From: "Øyvind" <langemyr.eiendom@gmail.com>
Sent: Mon, 10 Feb 2025 11:46:50 +0100
To: "Felles postmottak (Far)" <post@farsund.kommune.no>
Subject: Klage på byggetelatelse BYGG-24/00104-14.

Hei godt gjennom godkjent Tillatelse til bygging av bolig m/næringsgarasje 36/356, Strandveien 14.

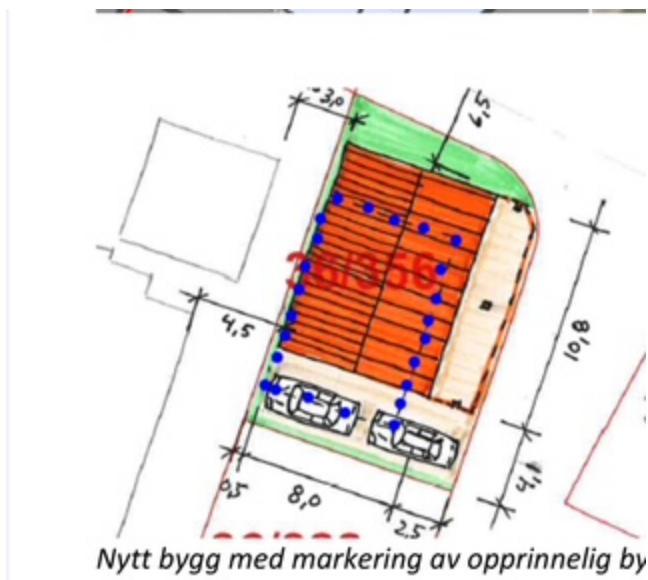
- >
- > Ny bygg kommer tettere opp i Strandveien 13, hadde det vært flyttet nærmere mot gnr/bnr 36/382 så hadde der blitt mer åpent og bedre utsikt.
- > Vet at eier av gnr/bnr 36/382 er også for dette.

- >
- > Der er avtale med eier av 36/325 at der kan bygges helt til grense, nå er bygget trykket 1 m fra grense noe som gjør at det kommer lengre ut i sikt sonen.

- > Hadde det vært flyttes til grense så hadde dette vært bedre for alle.
- >
- > Planlagt bygg er 10,8x8 meter. Bua som brant ned var ca 10x7 meter.
- > Dette burde vært total mål med gesimser
